Mission régionale d'autorité environnementale
Grand Est

**Avis délibéré sur le projet d'ouverture de travaux miniers et
d'exploitation d'une ressource géothermique
à Riedseltz et Wissembourg (67)
porté par la société Électricité de Strasbourg**

n°MRAe 2023APGE120

Figure 2: situation cadastrale du projet

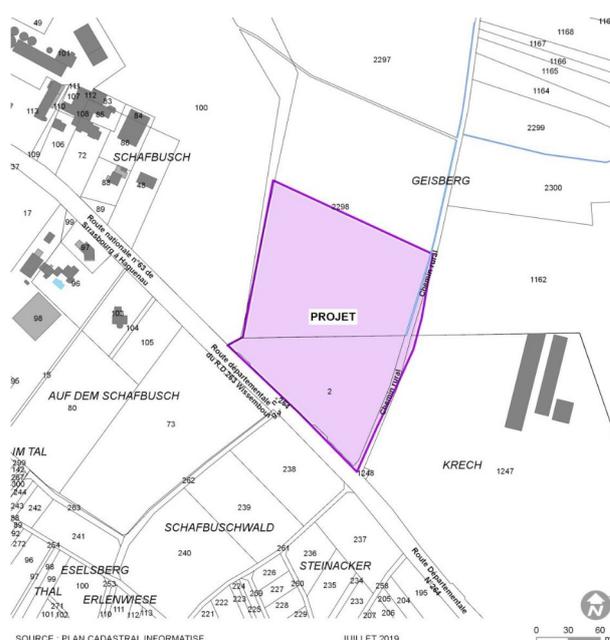
Les habitations les plus proches sont situées à moins de 100 m à l'ouest du site. L'Ae note également la présence de plusieurs bâtiments dont l'usage n'est pas précisé à l'est du site.

L'Ae relève également :

- sur certaines illustrations photographiques du dossier ainsi que sur les images satellites disponibles sur Internet, la présence d'une installation limitrophe à la pointe sud du site sans que le dossier n'indique son activité ;
- une emprise du site variable selon les illustrations.

L'Ae recommande au pétitionnaire de :

- **s'assurer de la bonne représentation de son emprise sur les illustrations à échelle cadastrale ou similaire ;**
- **préciser la nature des activités réalisées dans les bâtiments situés à l'est du site et de l'installation limitrophe de sa pointe sud.**

Figure 5: Cartographie des réseaux sismologiques et géodésiques existants

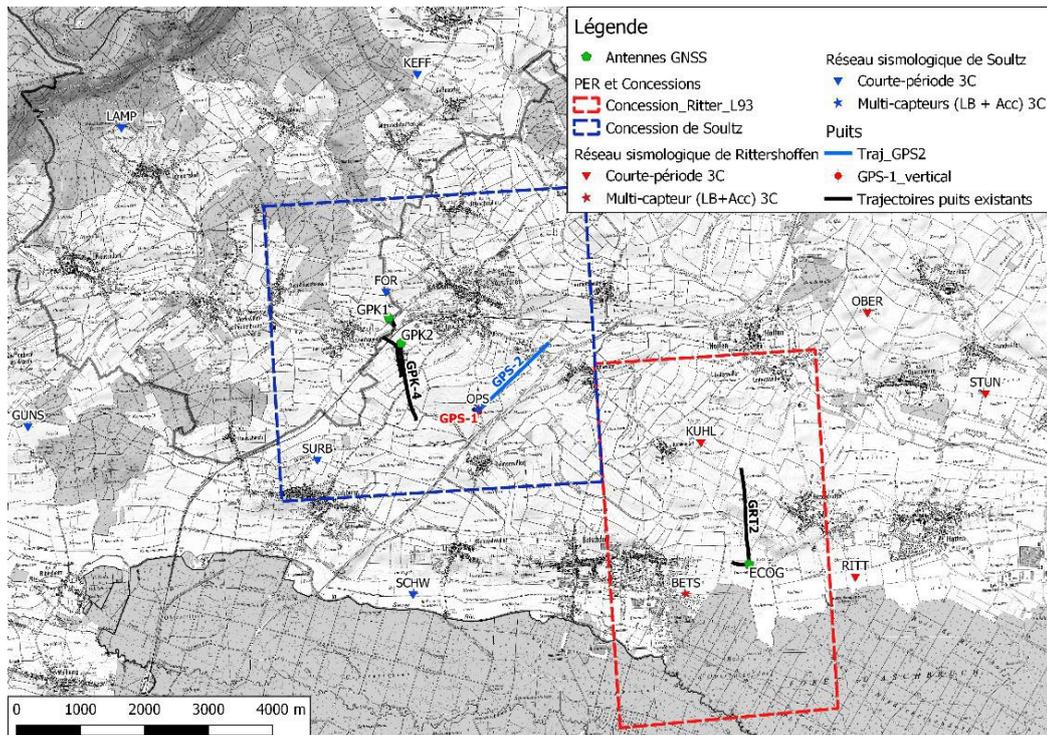
- le déploiement d'un réseau de surveillance sans que sa densification par rapport aux ouvrages actuels n'apparaisse sur la carte de localisation des points de mesure ;

- la surveillance sismologique en phase d'exploitation du doublet géothermique (puits de pompage et puits de réinjection) par le réseau sismologique et géodésique français existant (RÉSIF²⁰) ; l'Ae s'est interrogée sur la densification effective de ce réseau annoncée par le pétitionnaire, mais dont elle n'a pas connaissance.
